**OGGETTO: [ID: 5609] PROCEDURA DI VALUTAZIONE DI IMPATTO AMBIENTALE AI SENSI  
DELL'ART . 23, DEL D.LGS. 152/2006 E SS.MM. II . E VERIFICA PIANO DI UTILIZZO  
TERRE, EX D.P.R. 120/2017, ART . 9. PROGETTO DEFINITIVO DEL NUOVO  
COLLEGAMENTO FERROVIARIO STAZIONE DI BERGAMO - "AEROPORTO ORIO AL  
SERIO" – TRASMISSIONE OSSERVAZIONI**

**Modulo per la presentazione delle osservazioni per i piani/programmi/progetti sottoposti a procedimenti di valutazione ambientale di competenza statale**

**[ID: 5609] PROCEDURA DI VALUTAZIONE DI IMPATTO AMBIENTALE AI SENSI DELL'ART . 23, DEL D.LGS. 152/2006 E SS.MM. I I . E VERIFICA PIANO DI UTILIZZO TERRE, EX D.P.R. 120/2017, ART . 9. PROGETTO DEFINITIVO DEL NUOVO COLLEGAMENTO FERROVIARIO STAZIONE DI BERGAMO - "AEROPORTO ORIO AL SERIO"**

Figura 3: Tratta secondaria in previsione Via Pizzo Recastello (fonte Piano Comunale Strategico per la Mobilità Ciclistica)

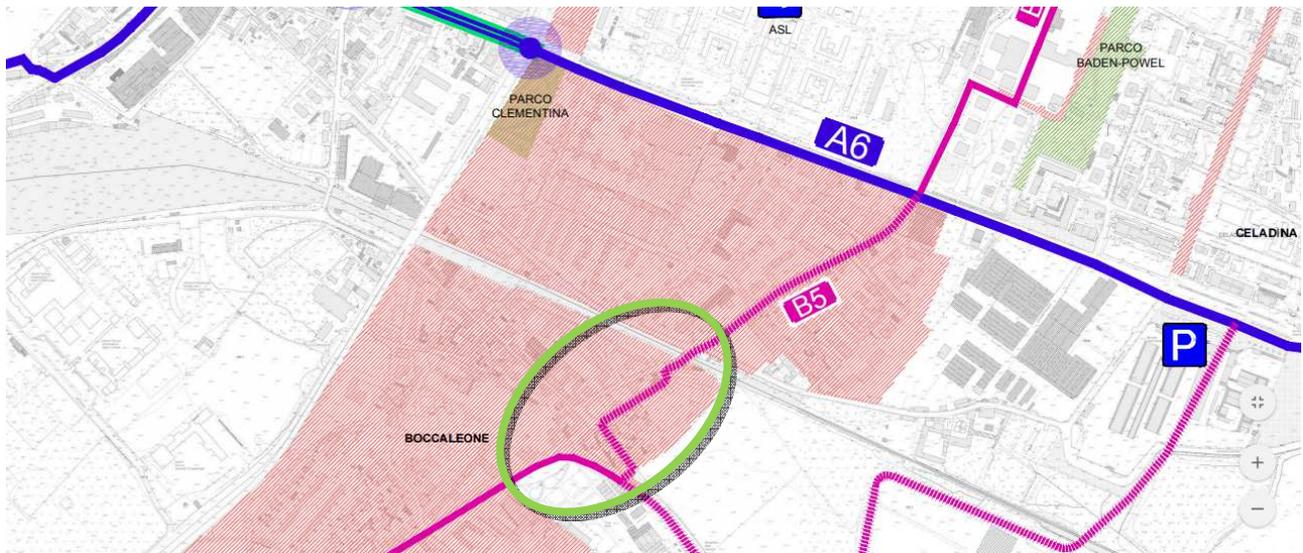
- all'interno degli elaborati grafici denominati "Infrastruttura ferroviaria - Planimetrie di Progetto – Tav. 1 e 2 di 6" viene evidenziata la soppressione dell'attuale passaggio a livello collocato lungo Via Pizzo Recastello, intervento oggetto di separato appalto da parte della società RFI, benché non esplicitamente evidenziato negli elaborati documentali e grafici del procedimento in oggetto. Demandando, pertanto, le questioni di dettaglio alla fase di presentazione di tale progetto, si fa presente sin da ora che nell'ambito di tale intervento dovranno essere chiarite le ricadute viabilistiche originate dall'intervento di soppressione del passaggio a livello citato (modifiche alla viabilità locale ed al sistema della sosta), riportando sia le modifiche puntuali in previsione alla viabilità locale esistente sia gli interventi necessari alla soppressione del passaggio a livello (interventi correlati in superficie). Inoltre si fa segnala che tale intervento di soppressione dovrà tenere in debita considerazione e recepire le direttive contenute all'interno del Piano Comunale Strategico per la Mobilità Ciclistica, denominato "BiciPlan". In tale ambito il Piano prevede la realizzazione di un collegamento ciclabile, indicato nel BiciPlan con la dicitura "B5 - Tratta secondaria in previsione", avente valenza strategica in quanto costituente parte dell'anello perirubano ciclabile di connessione tra i quartieri di Boccaleone e Redona. Alla luce di quanto evidenziato, ai fini del presente procedimento, si chiede di mantenere tale previsione consentendo al percorso ciclabile in progetto il superamento dell'asse ferroviario (a titolo esemplificativo tramite sottopasso ciclopedonale), nonché si richiede di verificare la disponibilità di eventuali fondi accantonati per la realizzazione di tale opera;

- in relazione al precedente punto si evidenzia, per quanto attiene ai lavori di chiusura del passaggio a livello di Via Pizzo Recastello, questi dovranno essere resi compatibili, da un punto di vista temporale, con i lavori di realizzazione del nuovo collegamento veicolare e relativo sottopasso ciclopedonale sostitutivo (Via Lunga), nonché con la nuova passerella pedonale di sovrappasso della ferrovia finalizzata a consentire la connessione tra Via Pizzo Recastello e Via Rovelli, in modo da garantire la fluidità dei flussi di traffico urbano, la regolarità del Trasporto Pubblico Locale, in generale consentendo la mobilità tra parti di territorio e tra i quartieri coinvolti;

Figura 4: Prolungamento SP 591bis tra l'Asse Interurbano e la Circonvallazione (fonte nuovo PUMS)

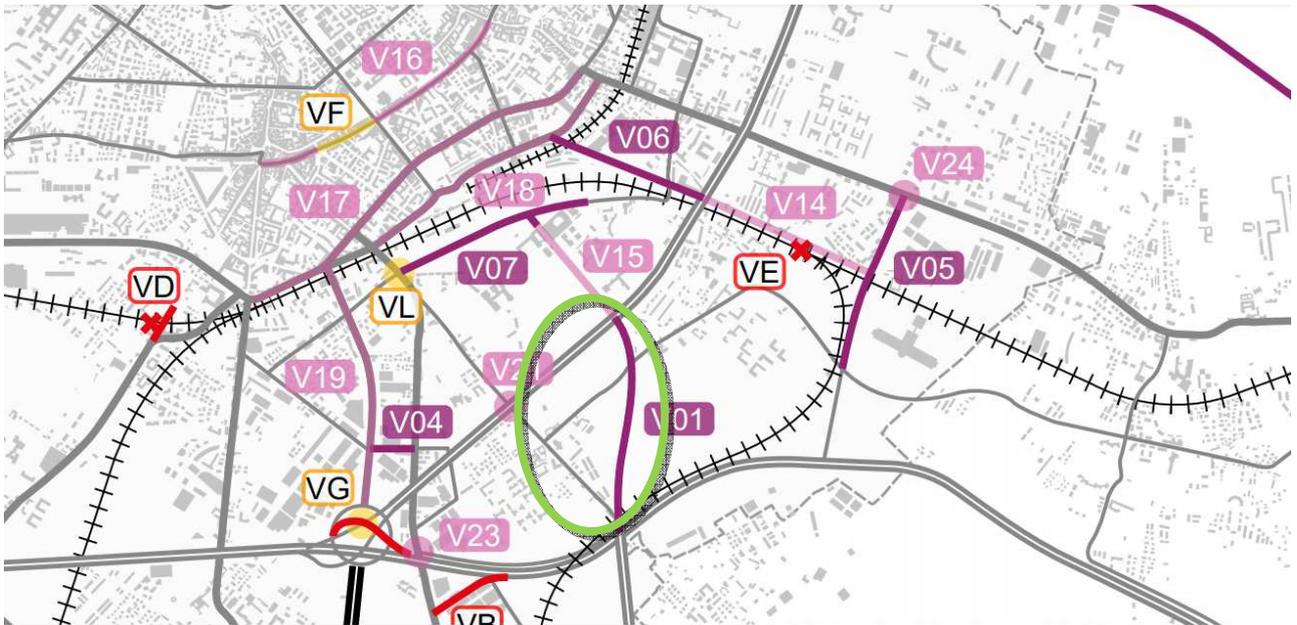
- all'interno dell'elaborato di dettaglio dell'infrastruttura ferroviaria denominato "Planimetria di progetto – Tav. 3 di 6" non sono state recepite le nuove previsioni viabilistiche contenute nel Piano Urbano della Mobilità Sostenibile (PUMS), adottato con delibera di Giunta Comunale n. 252 del 16/05/2019. In particolare nel nodo viario collocato lungo la SS 671, in corrispondenza dello svincolo con Via Orio, il PUMS prevede "il prolungamento della SP 594 bis (superstrada per l'aeroporto di Orio al Serio) tra l'Asse Interurbano e la Circonvallazione Mugazzone (SS470), con realizzazione di un nuovo nodo di adeguata capacità (verosimilmente una rotonda) nei pressi dell'esistente intersezione della Circonvallazione con Viale Europa (intervento V01); il nuovo collegamento, da prevedersi a singola corsia per senso di marcia e senza interferenze/intersezioni con la viabilità locale, da un lato consente di allontanare il traffico di attraversamento dal quartiere Campagnola e dall'altro permette di sgravare da una quota di traffico il Rondò dell'Autostrada, già oggetto di un potenziamento incluso nello scenario di riferimento".

Conseguentemente, tale nodo critico rappresentato dall'interferenza tra il tracciato stradale previsto dal PUMS ed il progetto di collegamento ferroviario in oggetto dovrà essere correttamente previsto negli elaborati e risolto;

Figura 5: Parcheggio a raso in previsione Via Orio (fonte nuovo PUMS)

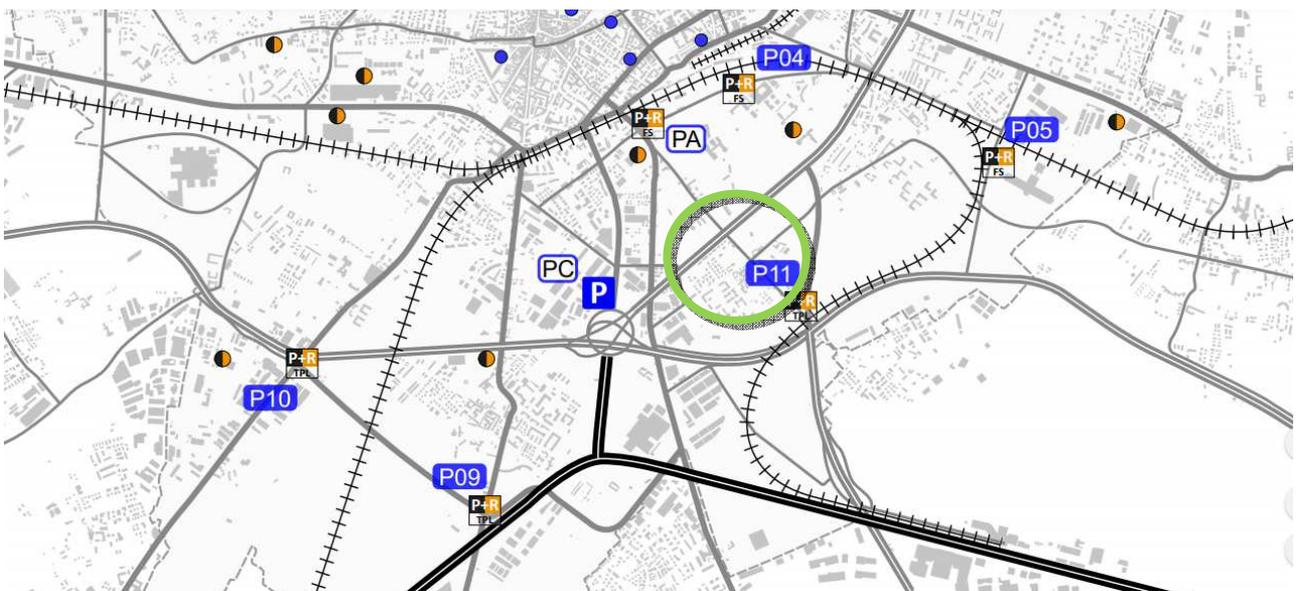
- all'interno dell'elaborato di dettaglio dell'infrastruttura ferroviaria denominato "Planimetria di progetto – Tav. 3 di 6" non sono state considerate le nuove previsioni viabilistiche contenute nel Piano Urbano della Mobilità Sostenibile (PUMS), adottato con delibera di Giunta Comunale n. 252 del 16/05/2019. In particolare nel nodo viario collocato lungo la SS 671, in corrispondenza dello svincolo con Via Orio, il PUMS prevede "la realizzazione di una nuova area di sosta di interscambio (intervento P11 inserito all'interno dell'elaborato grafico denominato Sistema della Sosta)". Tale nuova area di sosta di interscambio risulta essere stata pensata a raso e collocata lungo una delle direttrici di penetrazione maggiormente servite dal trasporto pubblico locale (linea 1, linea 5, nuova linea in previsione ad alto livello di servizio Bergamo-Stazione Romano di Lombardia). Conseguentemente, il progetto definitivo in oggetto dovrà tenere in debita considerazione le ricadute in termini viabilistici originate da tale previsione del PUMS;

Figura 6: Collegamento ciclabile tra Campagnola e Via Zanica in previsione (fonte nuovo PUMS)

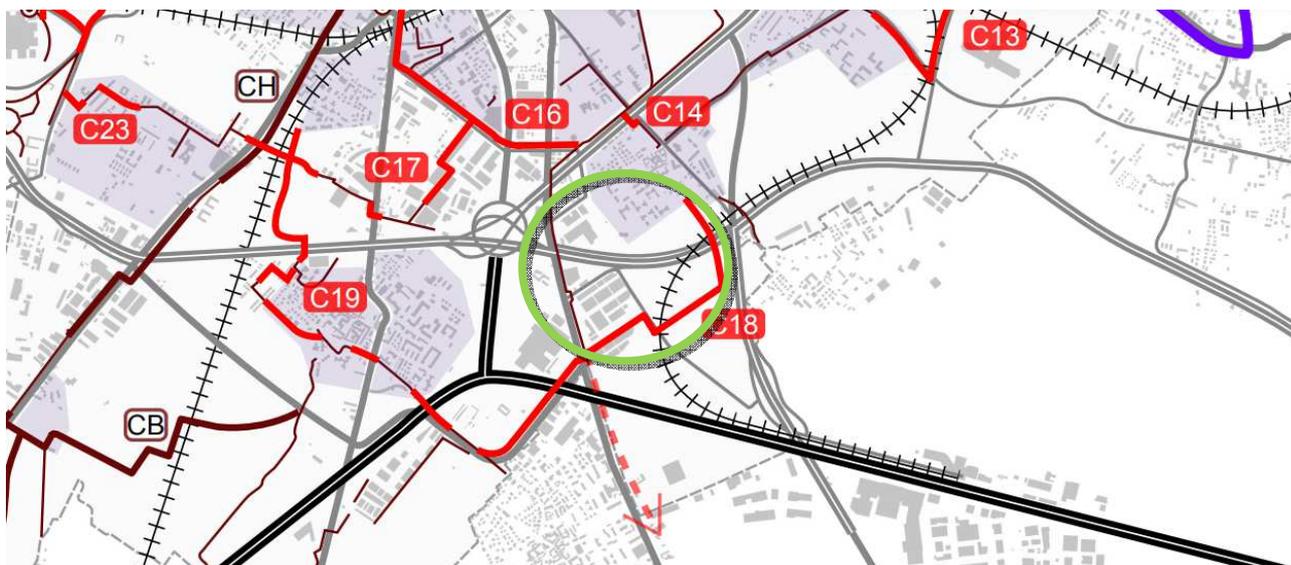
- all'interno degli elaborati di dettaglio dell'infrastruttura ferroviaria denominato "Planimetria di progetto – Tav. 3 di 6 e Tav. 4 di 6" non sono state recepite le nuove previsioni relative alla ciclabilità contenute nel Piano Urbano della Mobilità Sostenibile (PUMS), adottato con delibera di Giunta Comunale n. 252 del 16/05/2019, nonché le previsioni contenute nell'Accordo di Programma denominato "AdP 14 Centro Servizi Aeroportuale" sottoscritto tra il Comune di Bergamo, la Provincia di Bergamo e la società S.A.C.B.O. S.p.a.

In particolare in tali ambiti il PUMS prevede *"un nuovo collegamento ciclabile tra Campagnola e Via Zanica"* (tracciato denominato "C18" inserito nell'elaborato grafico denominato "Rete ciclabile" del nuovo PUMS).

Inoltre nell'ambito dell'Atto Integrativo all'Accordo di Programma citato la società S.A.C.B.O. S.p.a. si è impegnata a *"Realizzare ed asservire ad uso pubblico il collegamento ciclopedonale tra la Via dei Prati e Via Prato Casello"*.

Conseguentemente, i nodi critici rappresentati dall'interferenza tra il tracciato ciclabile previsto dal PUMS e dall'AdP ed il progetto di collegamento ferroviario in oggetto dovranno essere correttamente previsti negli elaborati e adeguatamente risolti;

Figura 7: Schematizzazione del modello di esercizio proposto per la rete ferroviaria dell'Area Urbana (fonte nuovo PUMS)

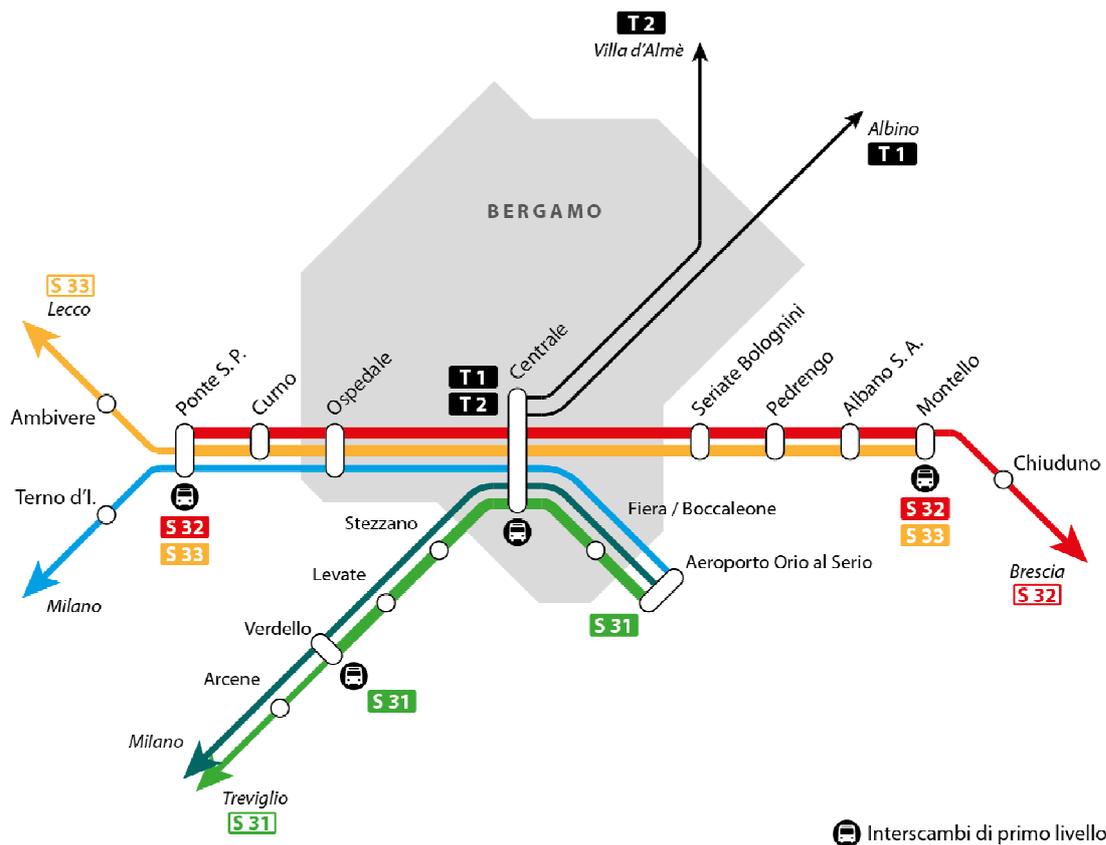
Sulla base di tali premesse quanto riportato all'interno del documento "Relazione Tecnica di Esercizio" ed afferente al nuovo modello di esercizio futuro non appare in linea con le strategie e gli obiettivi richiamati dal Piano Urbano della Mobilità Sostenibile (PUMS).

In particolare le frequenze pianificate delle linee del nuovo servizio commerciale provenienti da Milano Centrale/Porta Garibaldi via Treviglio (1 treno ogni 30 minuti), da Lecco nonché da Ponte San Pietro (1 treno ogni 60 minuti) non appaiono cogliere l'obiettivo di incidere sulla diversione modale degli spostamenti.

# Le previsioni dell'ambito At\_a/i8 - UMI 2

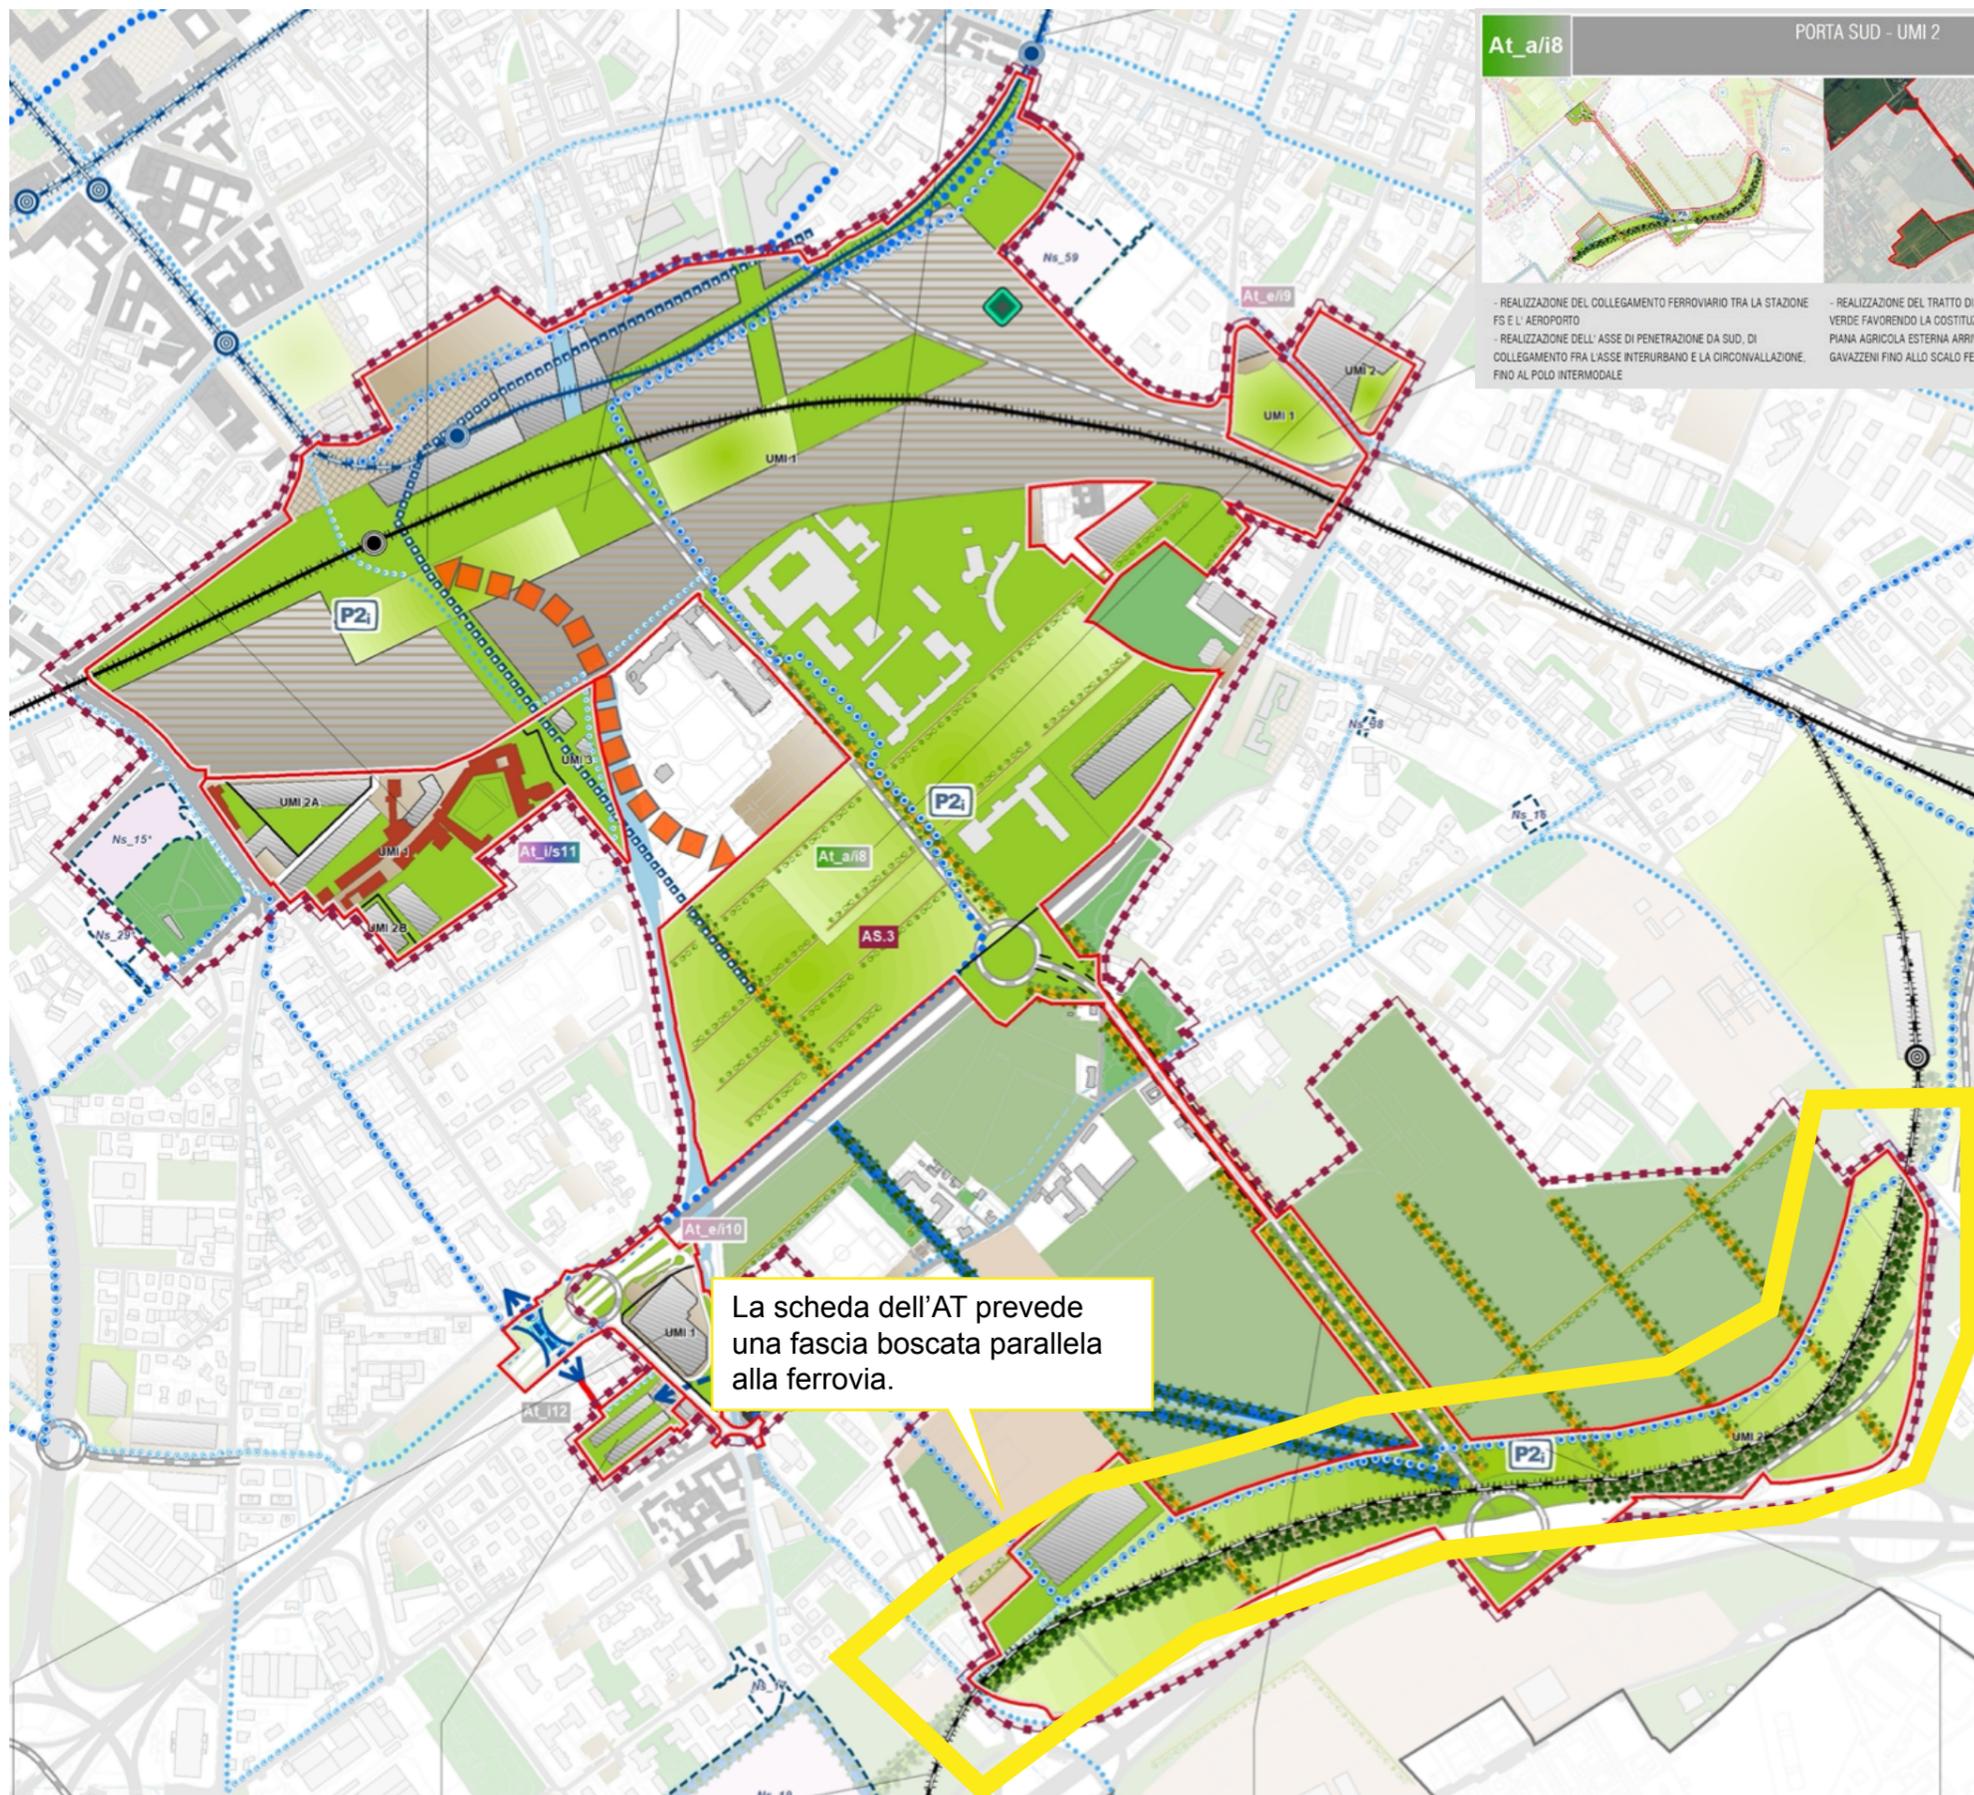
La scheda dell'AT prevede una fascia boscata parallela alla ferrovia.
